COMUNE DI PORTO MANTOVANO

OGGETTO: APPROVAZIONE DEFINITIVA PIANO CIMITERIALE COMUNALE DEL CIMITERO DI S. MADDALENA IN PORTO MANTOVANO AI SENSI DEL DPR 285/1990, LR 33/2009 E RR 6/2004 E SMI

PIANO CIMITERIALE DEL CIMITERO DI SANTA MADDALENA

ELABORATO - N° **02**
DATA: 10/2018

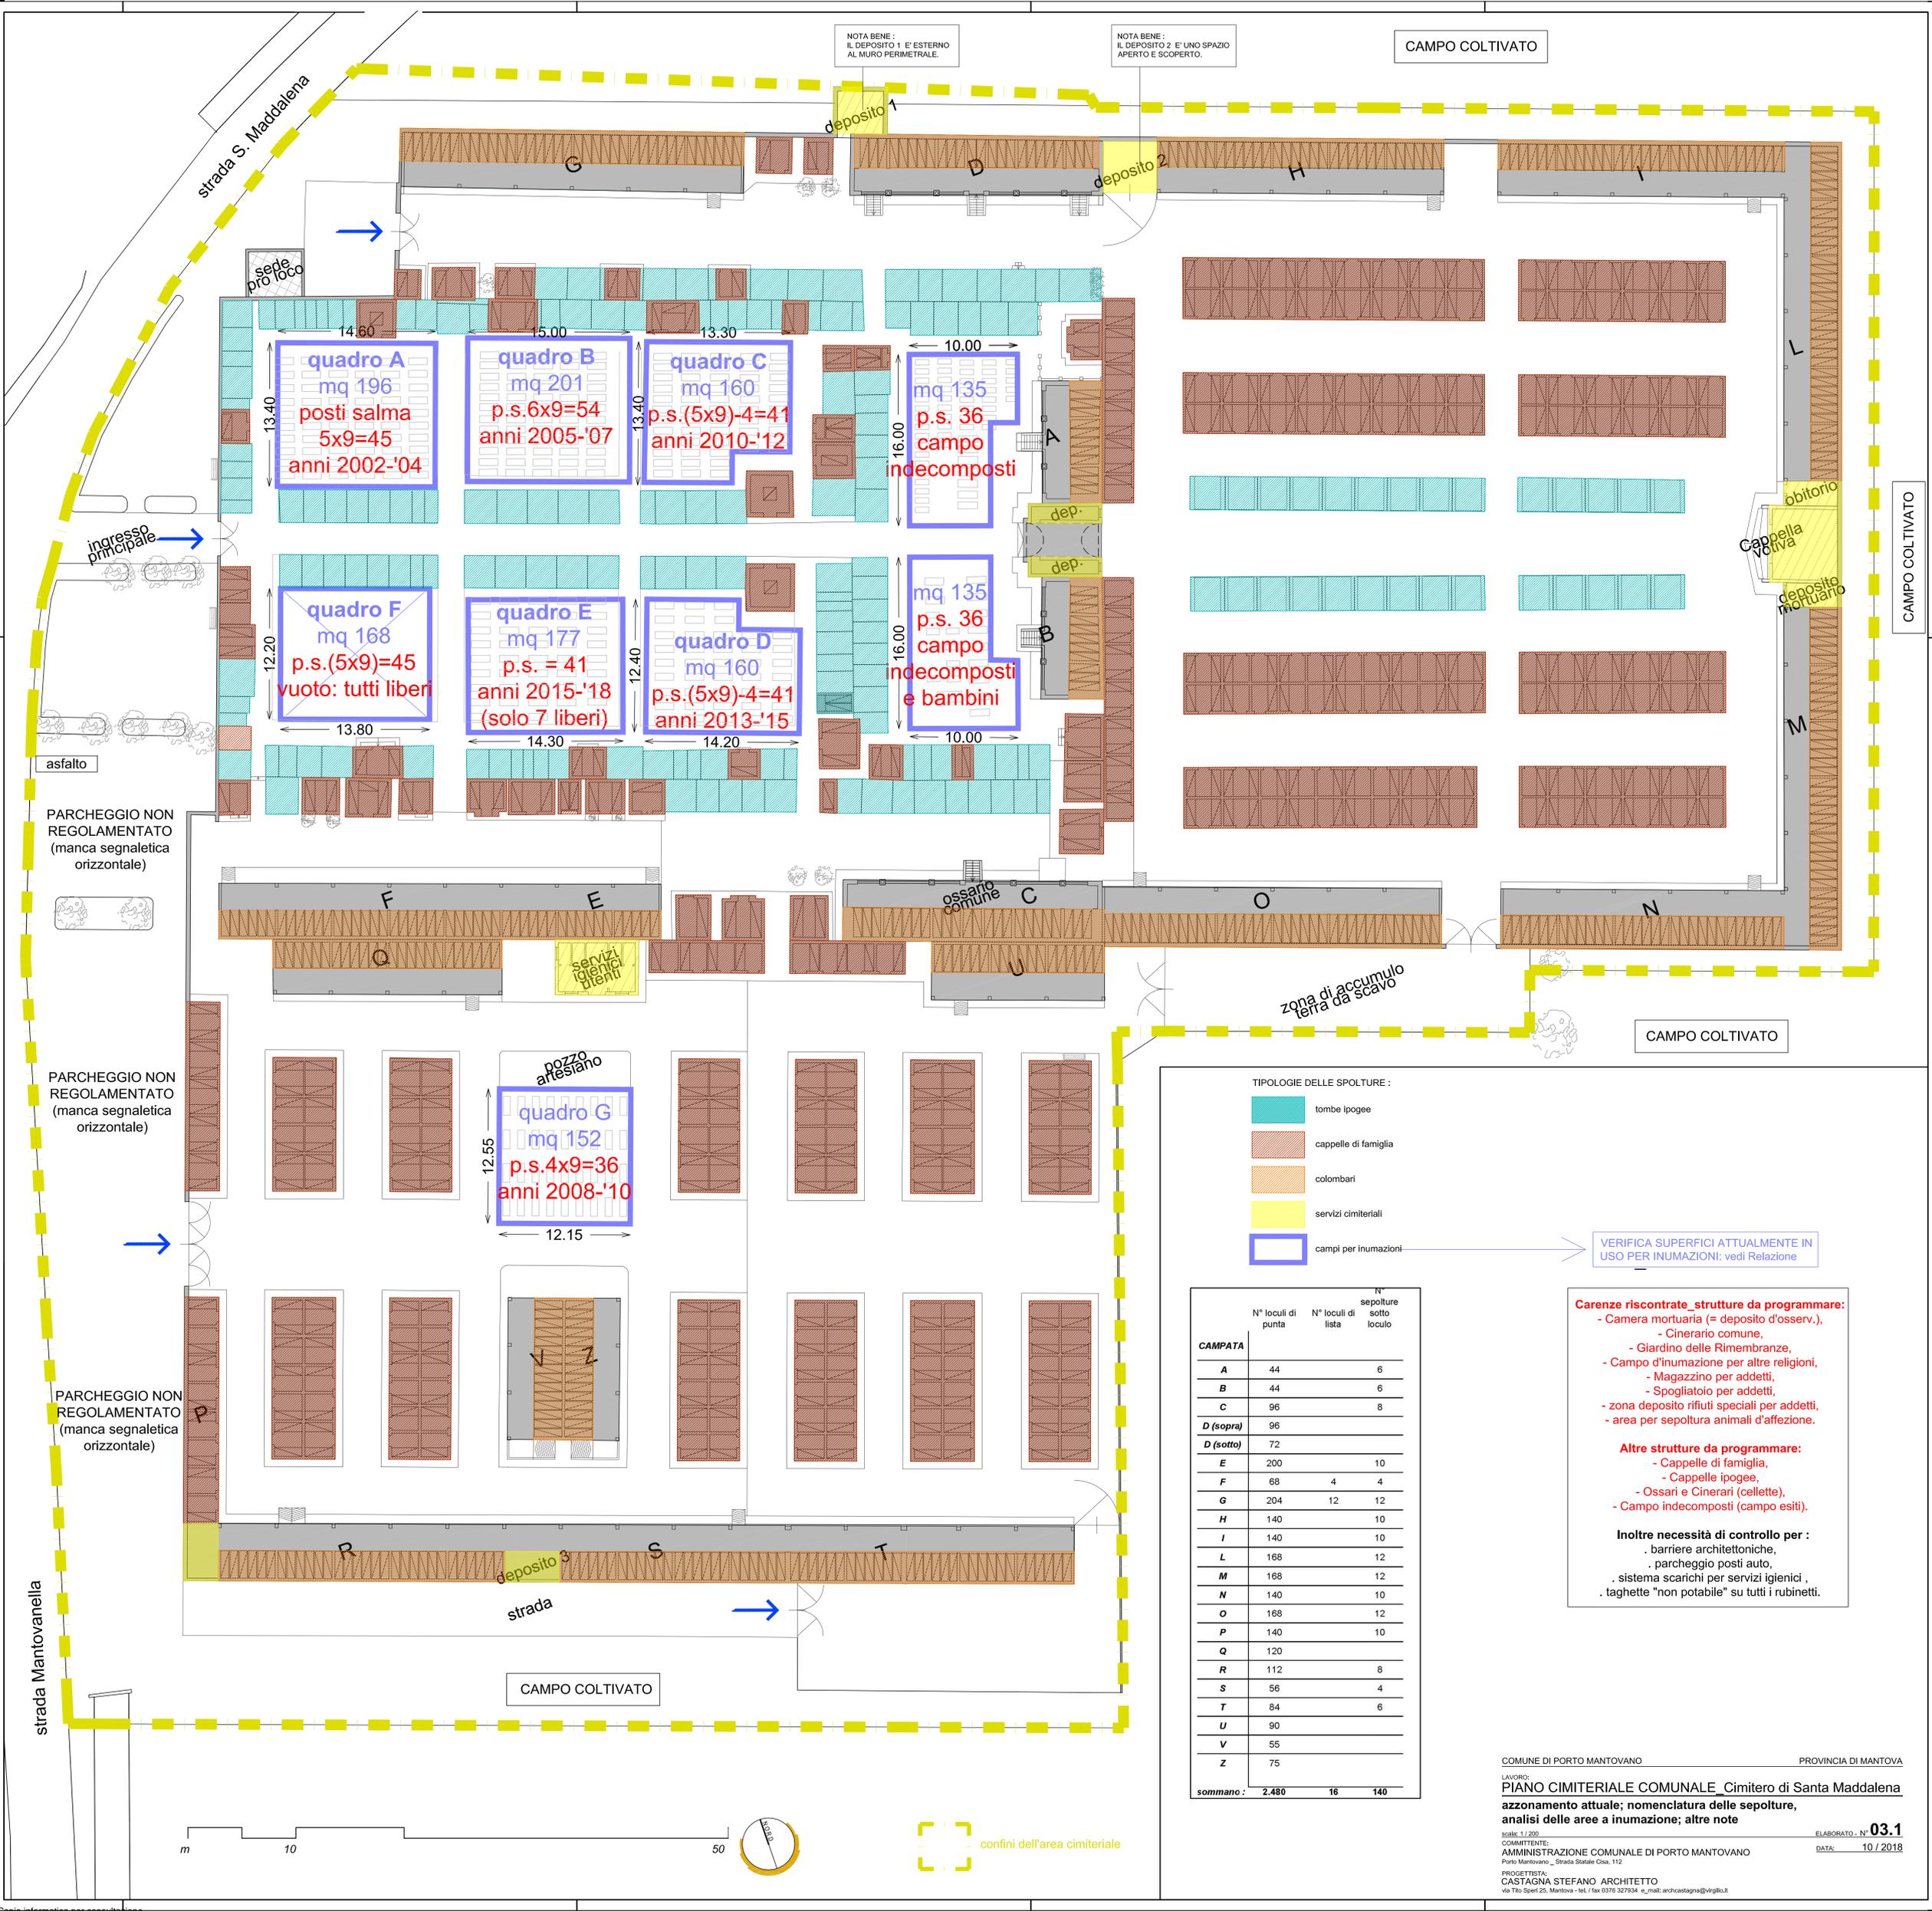
Relativamente alla proposta di modifica delle fasce di rispetto cimiteriali individuate negli elaborati forniti si evidenzia che questa Agenzia, a fronte di riduzioni delle fasce, valuterebbe positivamente delle previsioni in ampliamento delle suddette fasce, ove possibile.

2 Circa la questione della modifica delle fasce di rispetto:

La scelta di modificare in riduzione il perimetro delle fasce di rispetto del cimitero Santa Maddalena deriva dall'istanza del privato che risiede nell'unica abitazione interna al perimetro attuale di rispetto cimiteriale. Tale fabbricato si trova oltre la strada pubblica e questo rappresenta una condizione necessaria per consentire la riduzione della fascia ai sensi dell'art. 28 della Legge 166/2002. Si precisa che la modifica della fascia è stata disegnata tenendo in considerazione un perimetro ideale del lotto di competenza del fabbricato regolarizzato rispetto all'andamento sghembo attuale; questo per consentire, ai sensi delle vigenti norme tecniche del Piano delle Regole del vigente PGT, un ampliamento dell'edificio in esame. Per quanto riguarda invece il vostro suggerimento di ampliare la fascia ove possibile si fa presente che l'Amministrazione od oggi non ritiene di procedere in tal senso, sia perché la riduzione è fortemente contenuta e sia perché una buona porzione di area, immediatamente esterna al perimetro della fascia, sui lati nord ed ovest è già inedificabile in quanto ricade nell'area di rispetto della ferrovia.

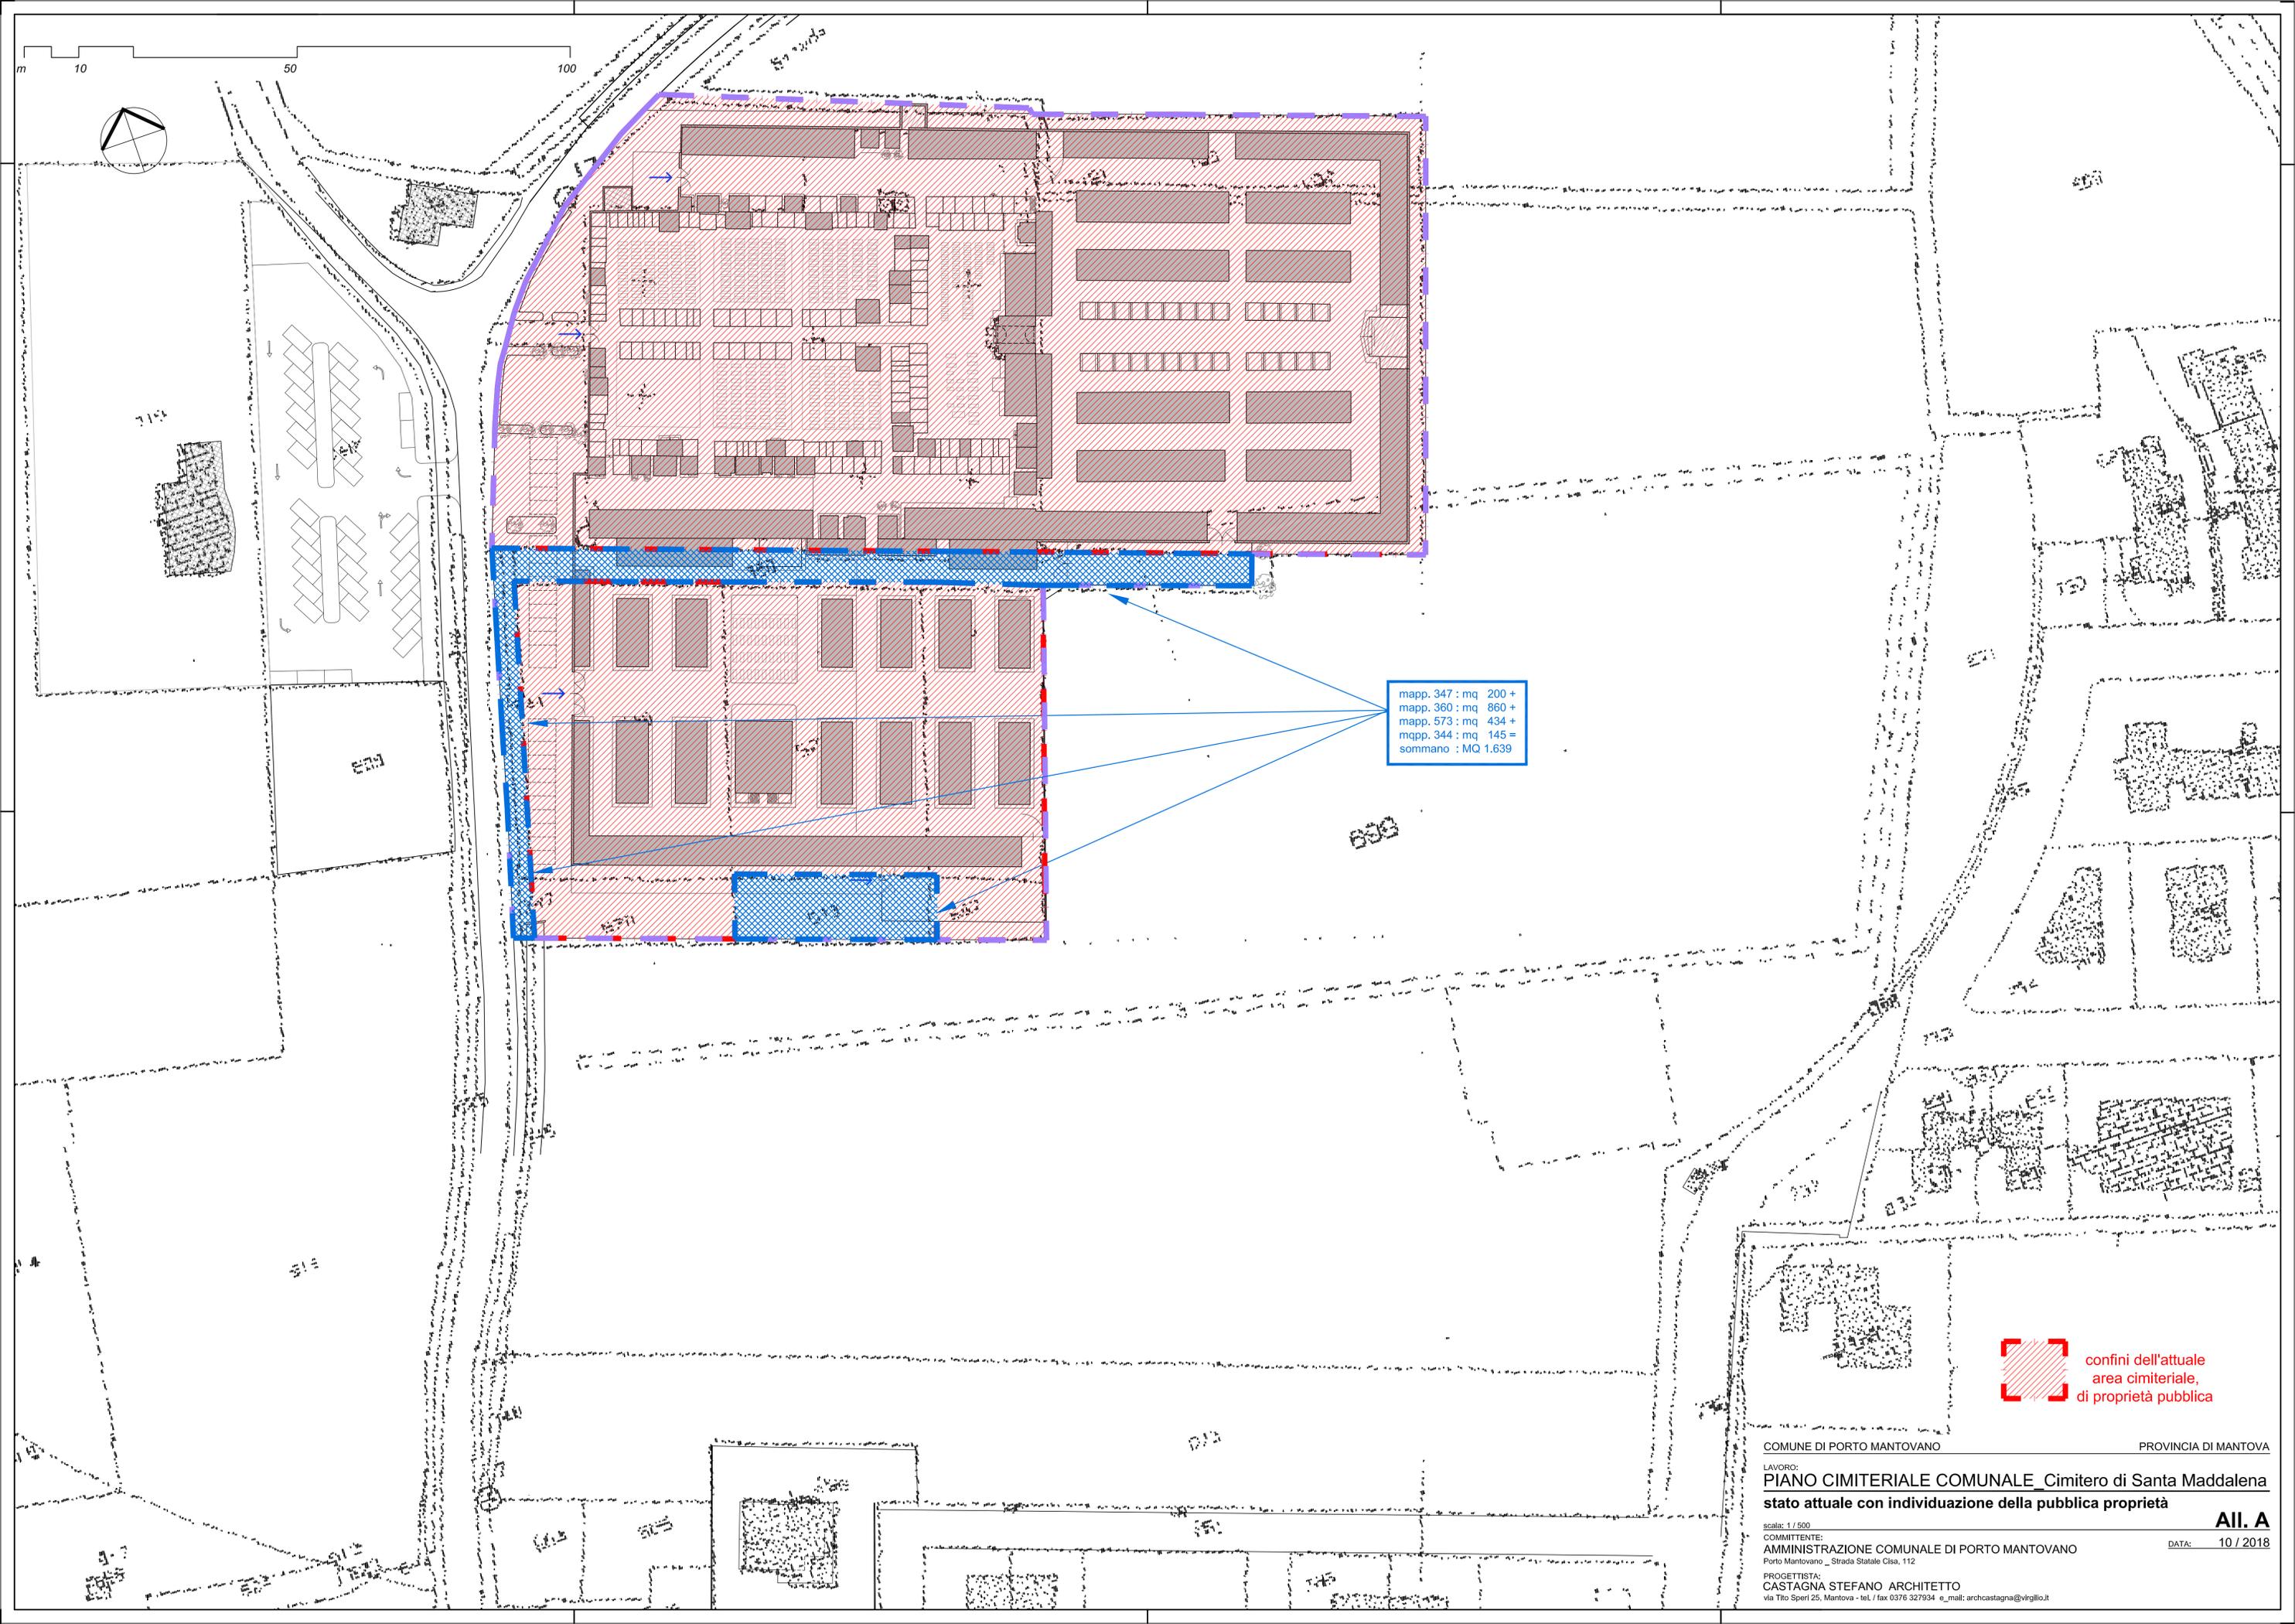
In merito alle strutture presenti in ambito cimiteriale, si prende atto della dichiarazione che l'approvvigionamento idrico avviene a mezzo di pozzo artesiano in quanto la linea pubblica di acquedotto non corre sotto strada Mantovanella, prospiciente il Cimitero. Sarà pertanto opportuno destinare tale acqua esclusivamente alle pulizie e/o all'annaffiamento, si dovrà prescrivere inoltre l'apposizione di cartelli recanti la scritta "**ACQUA NON POTABILE**" in prossimità di fontane nonché sui lavabi di bagni pubblici e di quelli degli addetti che si aggiungeranno. Il convogliamento delle acque di rifiuto **NON** avviene in fognatura comunale in quanto non esistente sotto strada Mantovanella, ma avviene in 2 fosse settiche non profonde in cascata svuotate da una ditta di spurgo pozzi due volte l'anno. Occorre pertanto programmare, in tempi brevi, un intervento per la predisposizione di un sistema di fito-depurazione posto ad una distanza maggiore o uguale a 10 metri dall'esistente pozzo artesiano.

All'interno delle strutture cimiteriali, occorre pianificare interventi atti ad **aumentare i percorsi pavimentati (autobloccanti o altra soluzione equivalente) in modo da consentire un reale superamento delle barriere architettoniche**. Viste le specifiche planimetrie, si prende atto che il Cimitero è dotato di quattro accessi carrai tali da consentire l'accesso ai mezzi meccanici necessari alla movimentazione dei feretri.

1 Circa la richiesta di **indicazione degli spazi e viali destinati al traffico interno**, si ritrasmette l'apposito elaborato già inoltrato in risposta ad ATS, ossia:

TAV. 04.5: nuova tavola grafica, in aggiunta alle precedenti del Piano che chiarisce seguenti argomenti

4 circa la presenza di pozzo e impianto di fitodepurazione, come già risposto ad ATS, si sottolinea che il presente Piano cimiteriale ha l'obiettivo di indirizzare le scelte future dell'Amministrazione ma non riveste un carattere esecutivo. Saranno poi i futuri progetti esecutivi che, facendo propri i criteri fissati dal Piano, svilupperanno le singole problematiche di volta in volta. Si allega la TAV. 04.2: **aggiornamento della tavola grafica (con eliminazione della posizione della fito-depurazione)** in cui non si è ritenuto di localizzare la
